Bezirksamt Hamburg-Nord

Betr.: B-Plan Uhlenhorst 1
Hier: Stellungnahme zu Fragen des Bodenschutzes

Eingangsnummer: Nr.: 1013	Angaben zur Stellungnahme
eingereicht am: 09.01.2018	Verfahren: Uhlenhorst1 Verfahrensschritt: Beteiligung TöB TöB (Institution): Behörde für Kultur und Medien Denkmalschutzamt Abteilung: KB / K3 Eingereicht von (Vor- u. Zuname): [REDACTED] Planunterlage: Gesamtstellungnahme

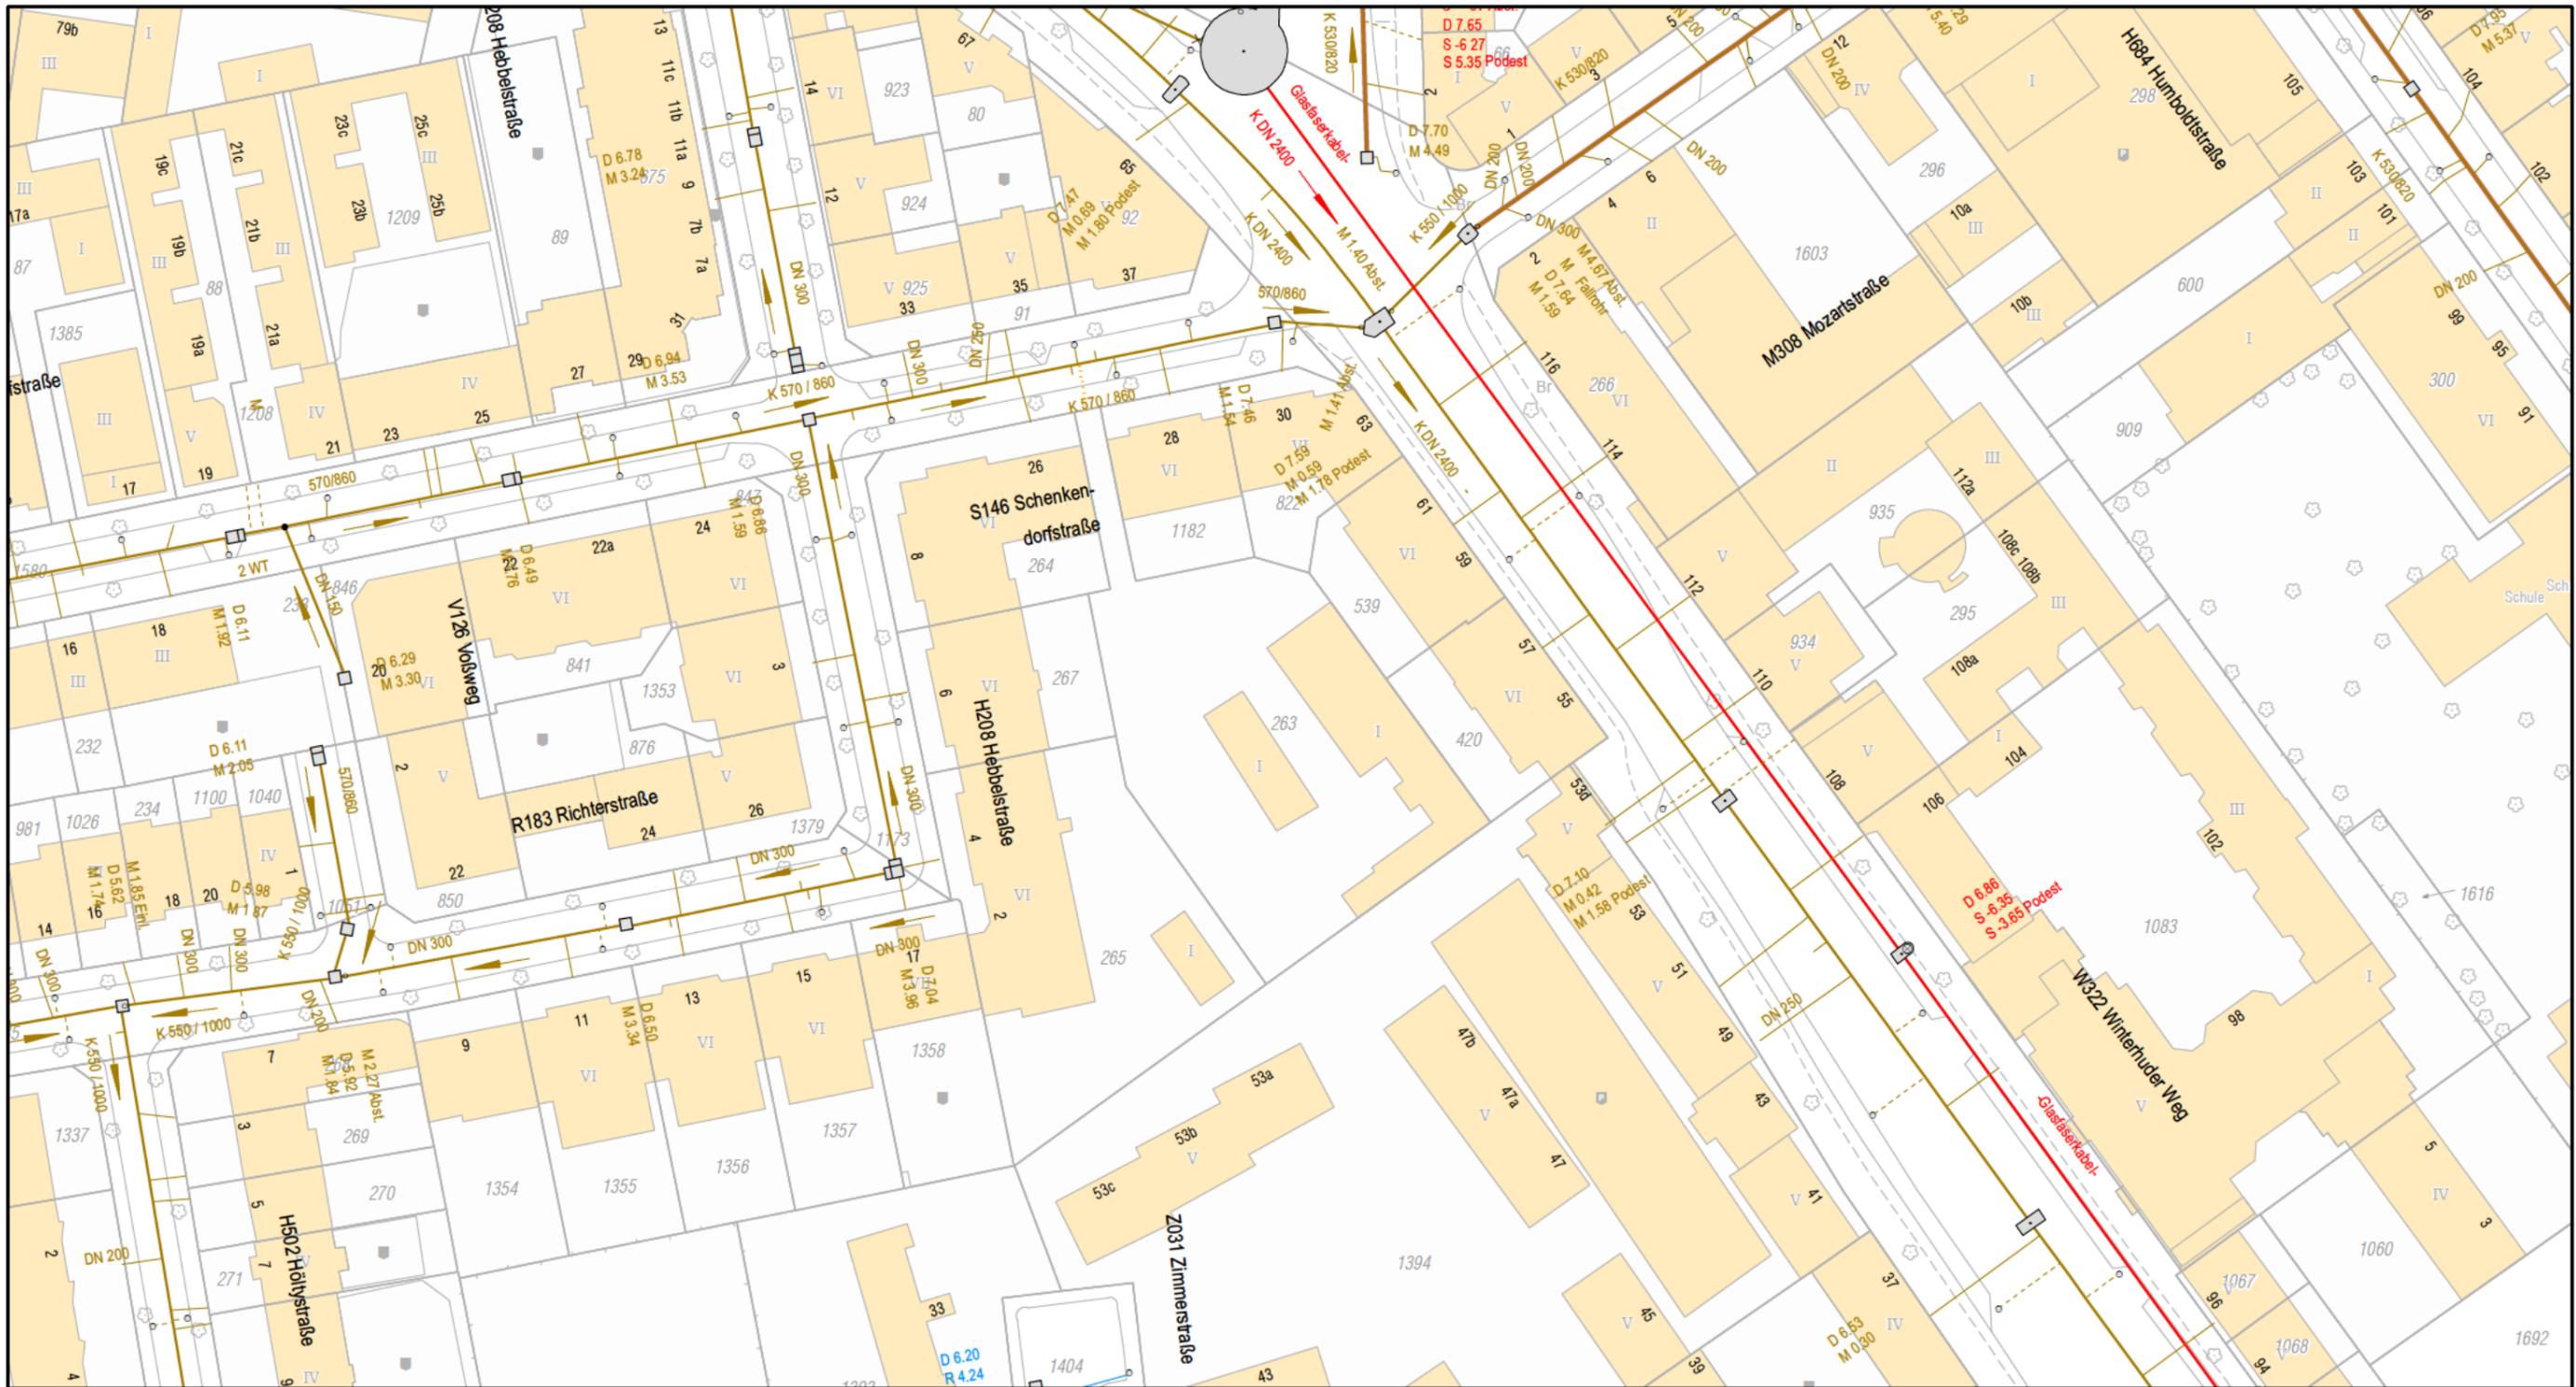
Wie aus den beiliegenden Katasterunterlagen ersichtlich, sind in den an das Plangebiet angrenzenden Straßen Mischwassersiele vorhanden.

Aufgrund eingeschränkter Kapazitäten im Sielnetz sind die zulässigen Einleitmengen in das Mischwassersielnetz im Rahmen eines nachfolgenden Genehmigungsverfahrens (Einleitgenehmigung) mit Beteiligung der Hamburger Stadtentwässerung zu regeln.

Das zusätzlich vom B-Plangebiet anfallende Schmutzwasser kann schadlos in das vorhandene M-Sielnetz eingeleitet werden.

Anmerkung: Eine bereits vorgenommene sielhydraulische Überprüfung hat ergeben, dass die Niederschlagswassereinleitung von dem B-Plangebiet (WA-Flächen) in das vorhandene Mischwassersielnetz auf max. 70 l/s zu begrenzen ist. Hiervon entfallen auf das Flurstück 263 (Nachverdichtung durch Wohnungsbau) 23 l/s. Darüber hinausgehende Zuflüsse sind durch geeignete Maßnahmen auf den Grundstücken zurückzuhalten und können nur verzögert in das Sielsystem eingeleitet werden.

Leitungsbestandsplan
Hamburger Wasserwerke GmbH
 Billhorner Deich 2, 20539 Hamburg
 040-7888-82112,-17 anlageninfo@hamburgwasser.de

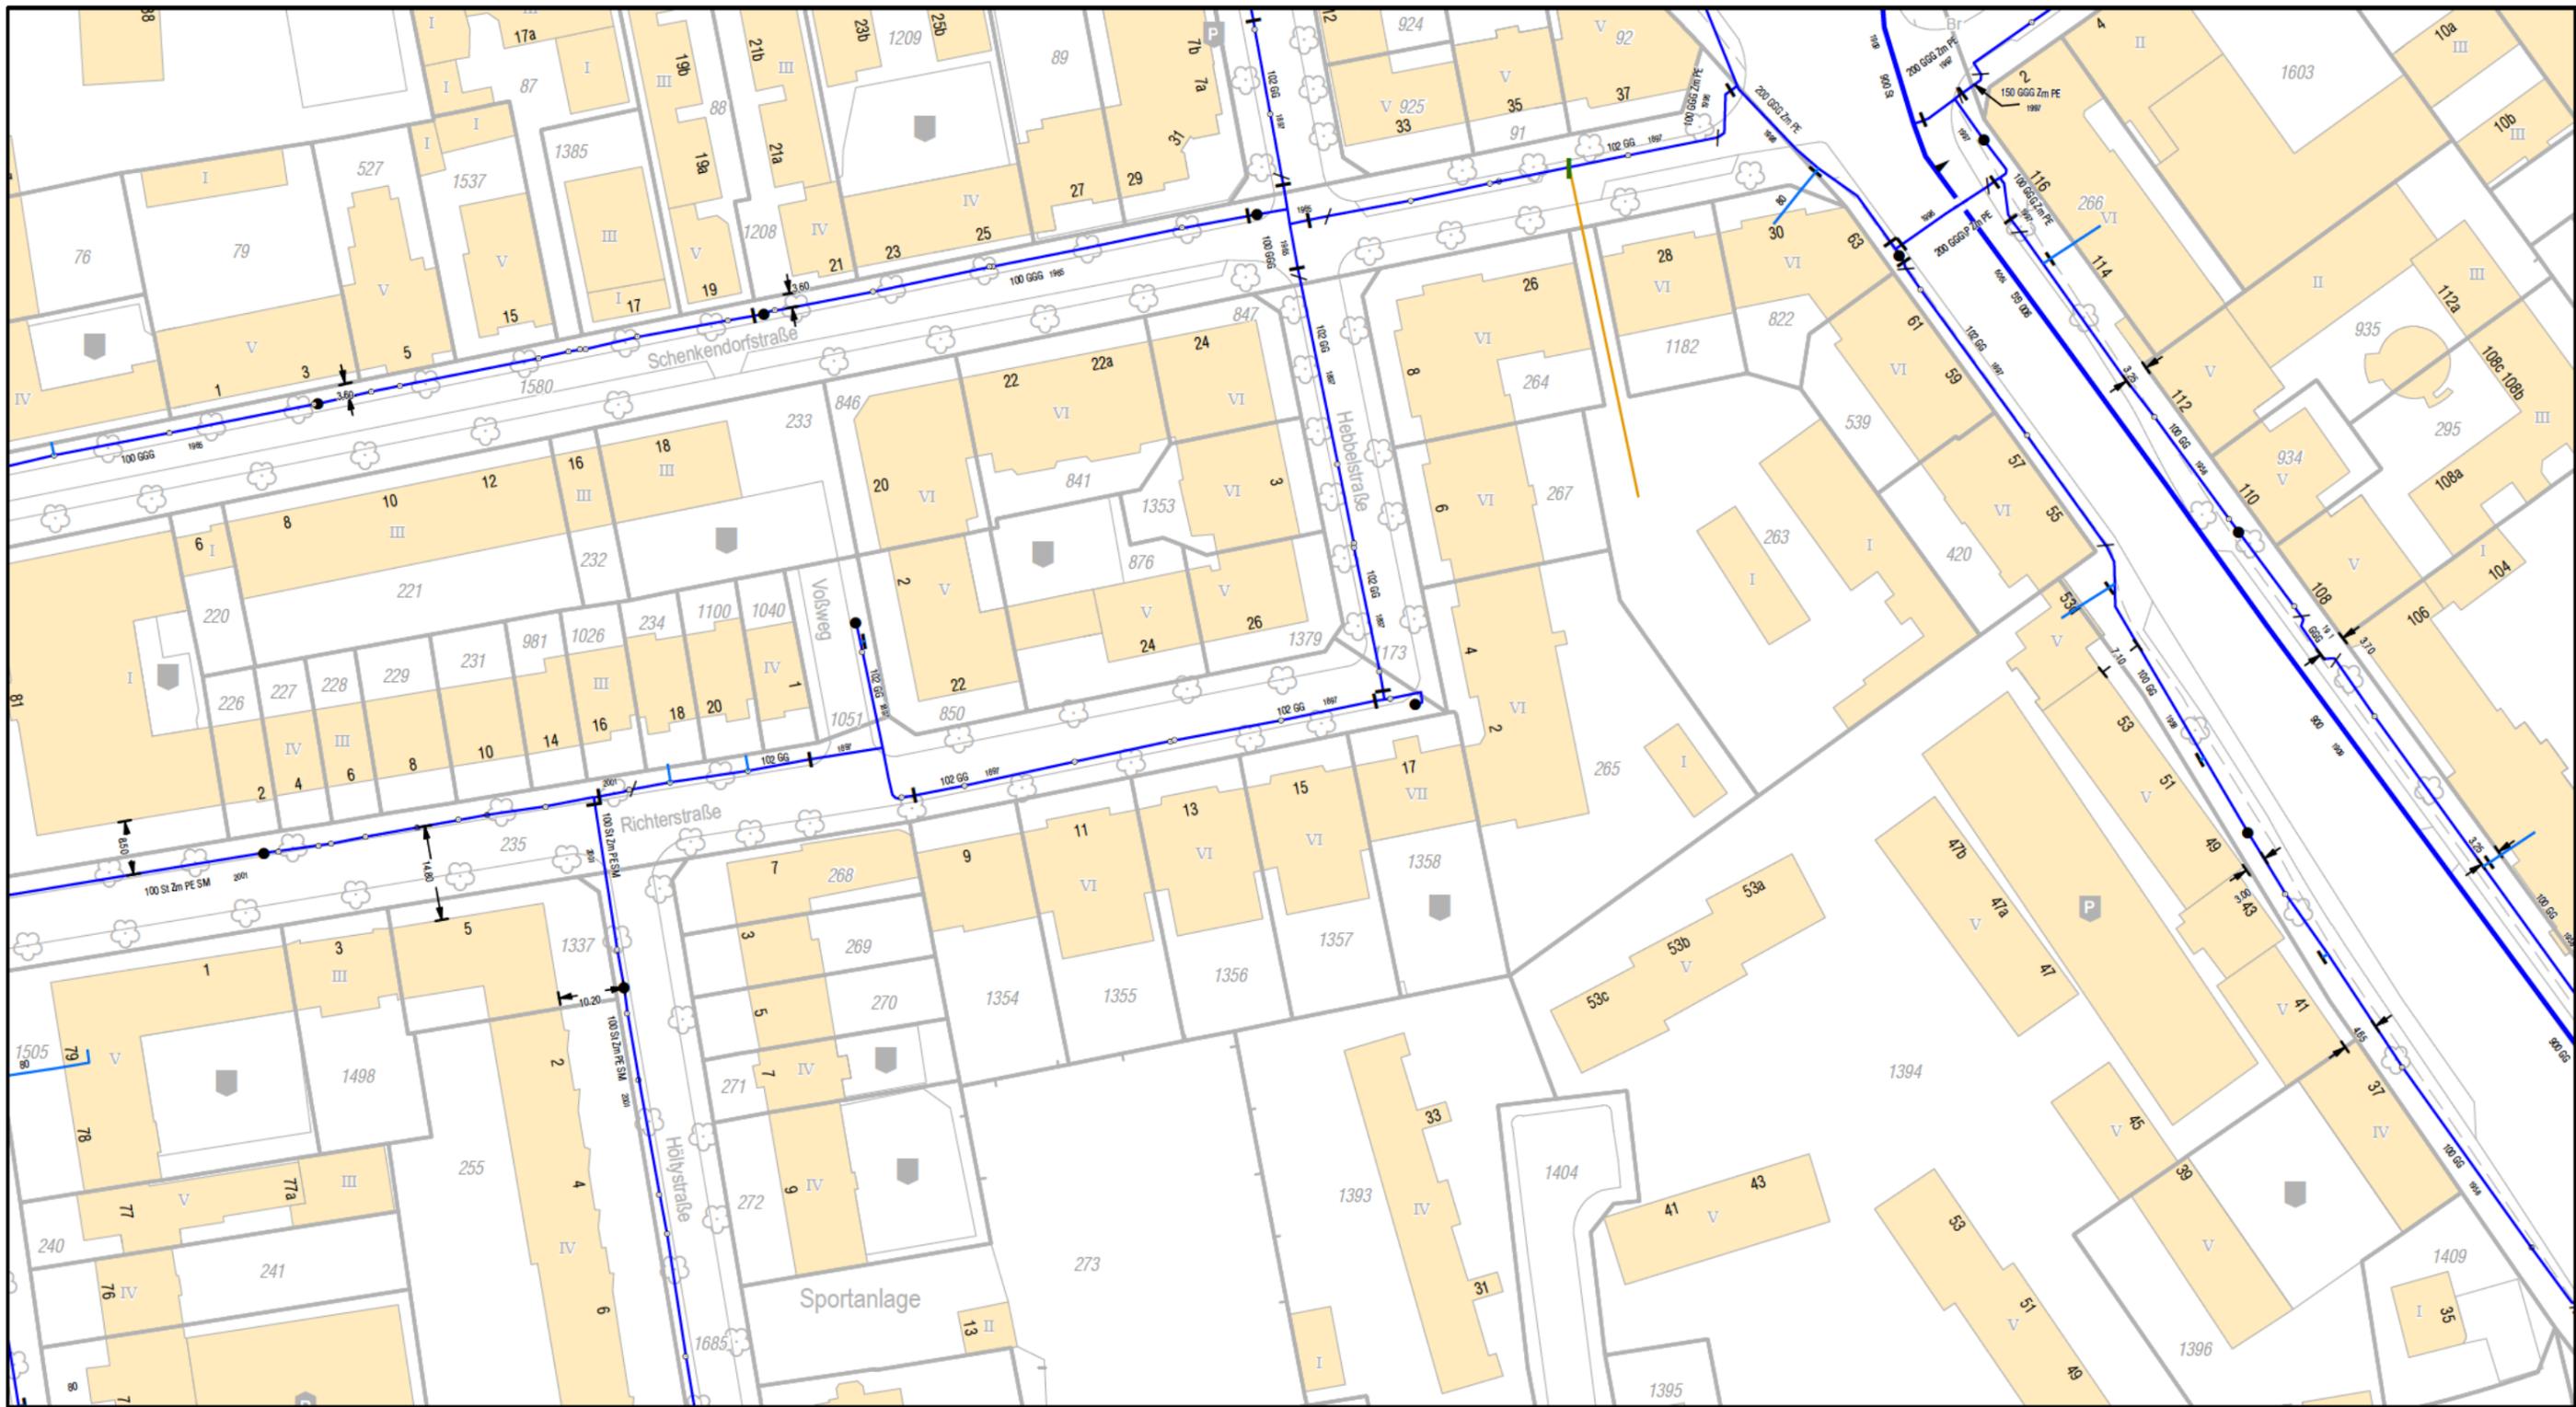
Wir schicken Ihnen Auszüge aus unseren Bestandsplänen. Wie Sie daraus entnehmen

können, sind die hier betroffenen und an das Plangebiet angrenzenden Straßen von uns berührt.

Wir bitten Sie, unsere bestehenden Anlagen bei Ihrer Planung zu berücksichtigen, damit kostspielige Leitungsumlegungen vermieden werden.

Des Weiteren machen wir darauf aufmerksam, dass eine Wasserversorgung des im Plan erfassten Gebietes nur möglich ist, wenn wir rechtzeitig vor Beginn der zusätzlichen Bebauung einen formlosen Antrag auf Wasserversorgung mit näheren Angaben, aus denen sich der zu erwartende Wasserbedarf ergibt, erhalten. Zudem muss bei der Festlegung evtl. neuer Straßenquerschnitte ausreichender Raum für die Unterbringung unserer Versorgungsleitungen berücksichtigt werden.

Uhlenhorst 1
Baumauswertung

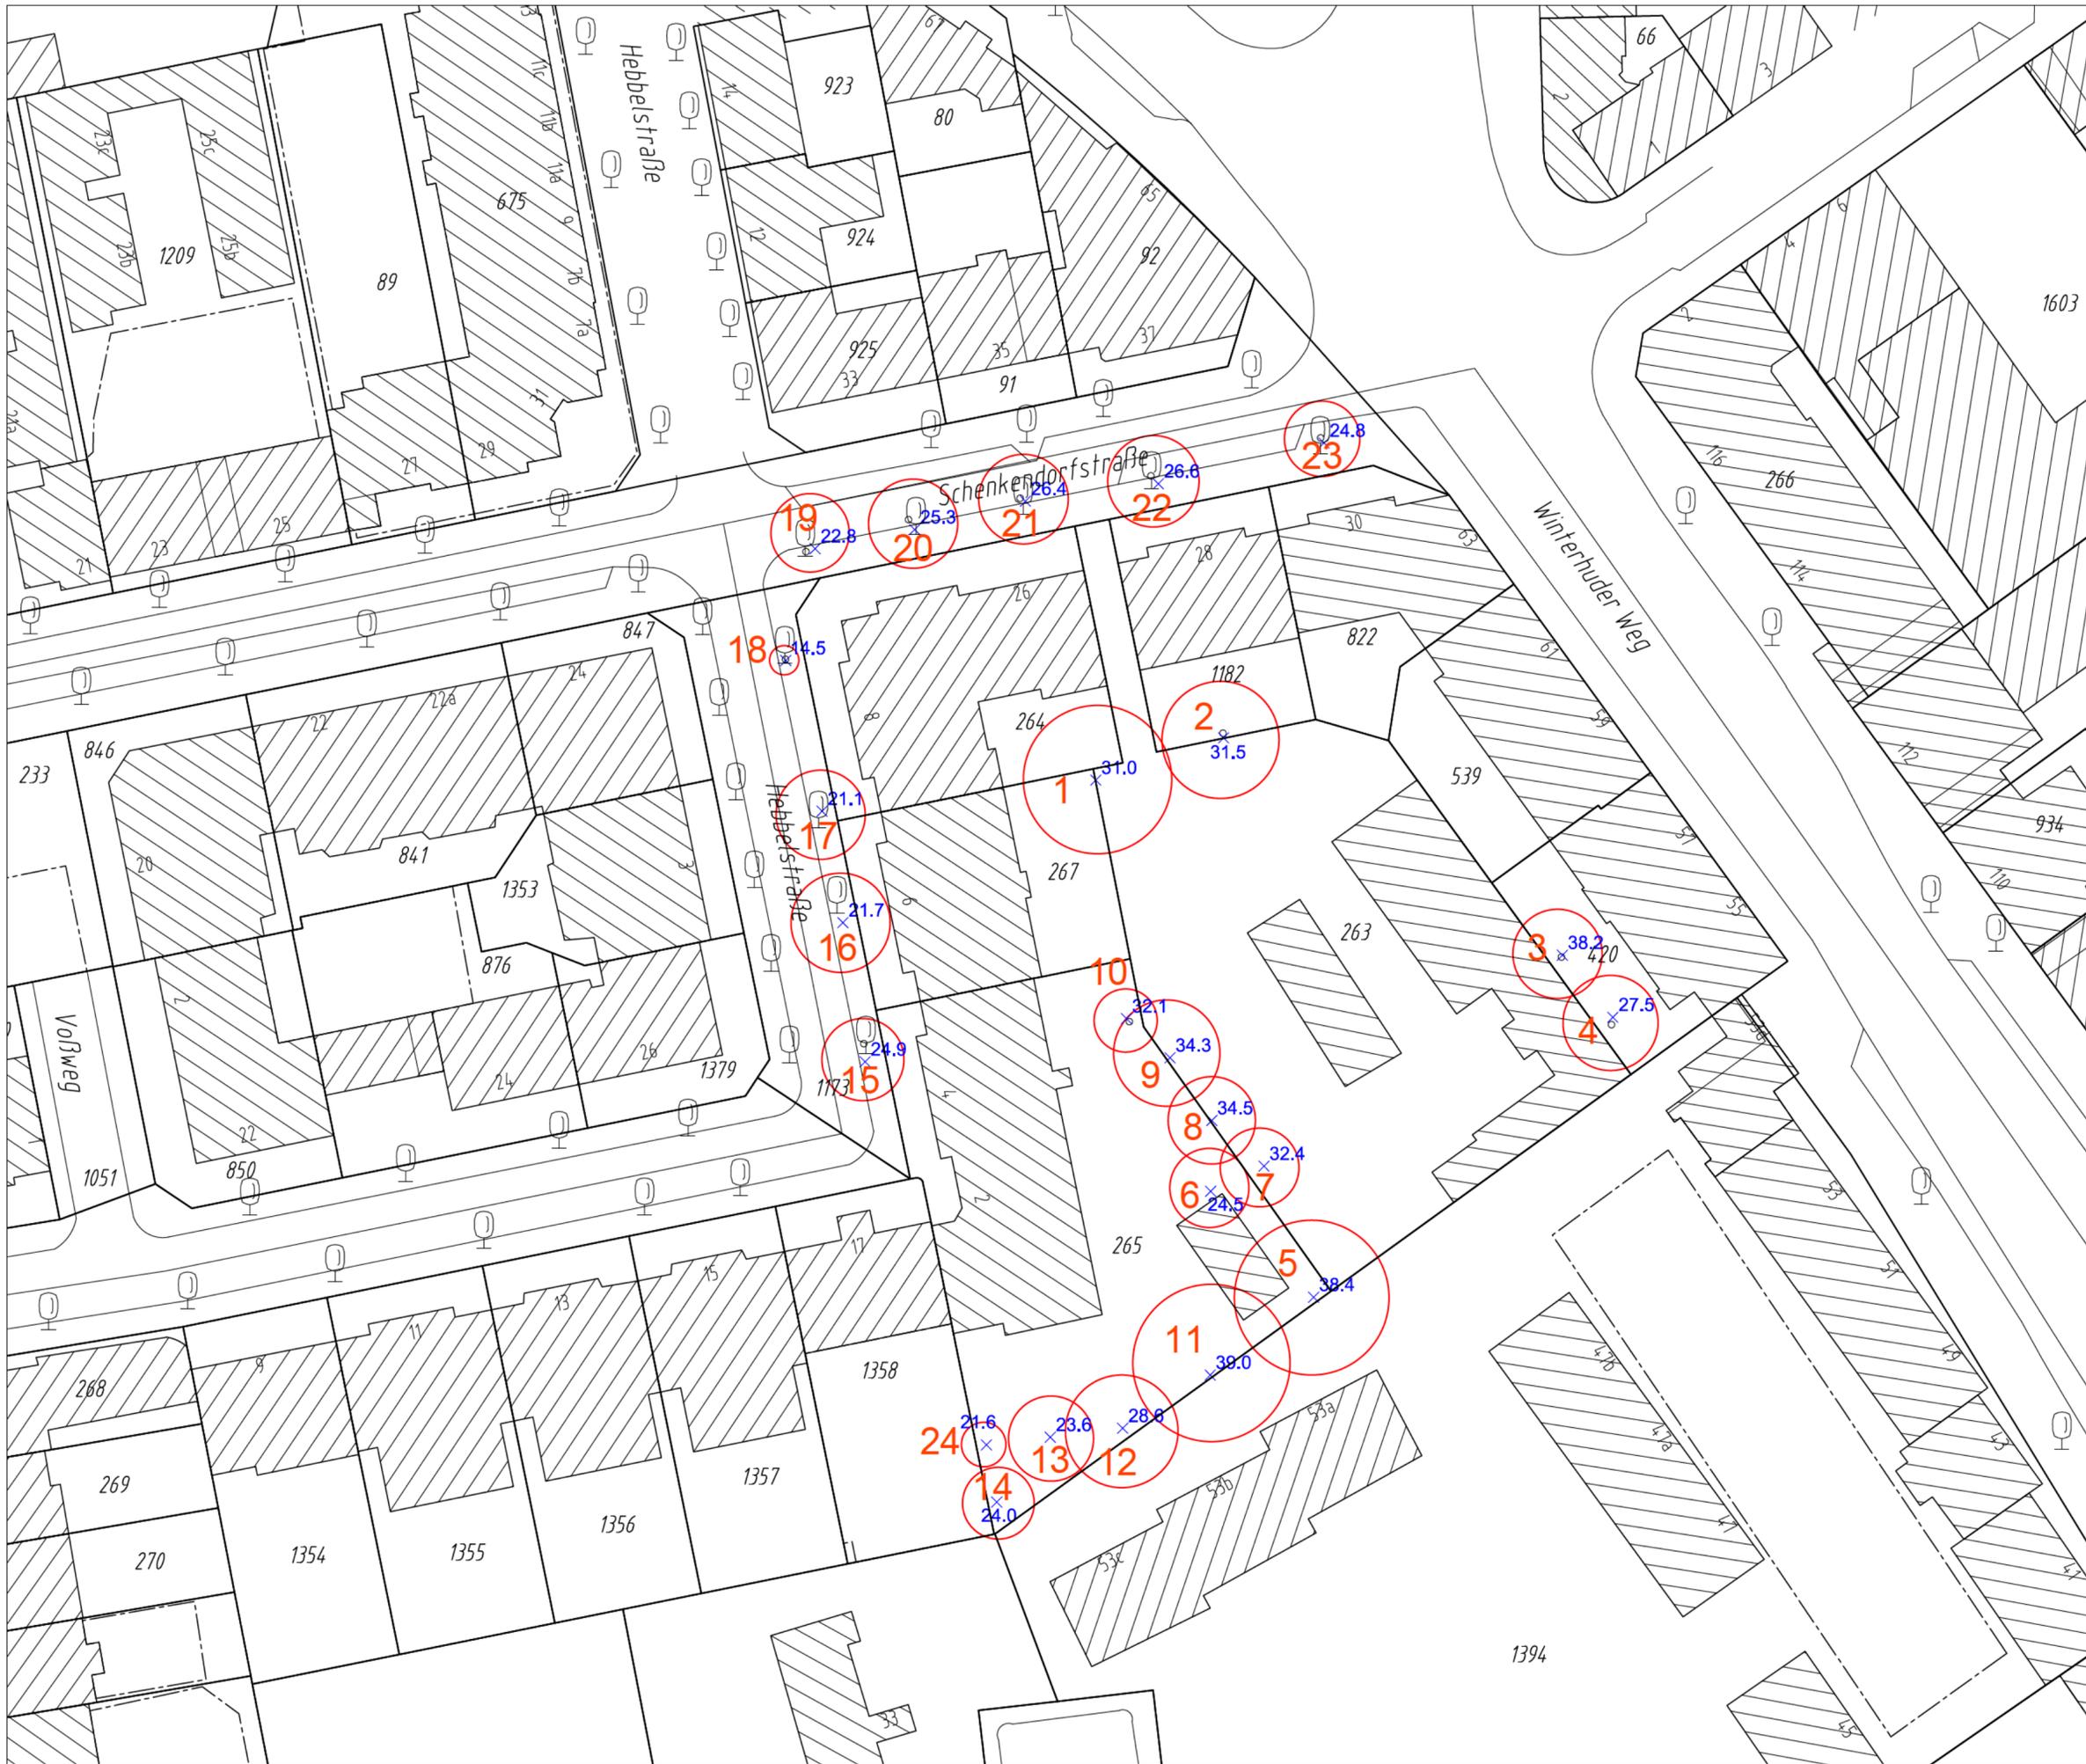
Das Bauvorhaben ist jedoch aus der Bearbeitung von Anträgen gemäß § 4 der Baumschutzverordnung bekannt. Geprägt wird der Innenhof durch die Kastanie aber auch durch die Lärche im Bereich der Zufahrt zum Innenhof.

Es ist vorgesehen, die Kastanie mit einem Erhaltungsgebot zu belegen. Es wird darum gebeten zu prüfen, ob die Lärche, die von gleichwertiger Bedeutung für den Innenhof ist ebenfalls ein Erhaltungsgebot erhalten kann.
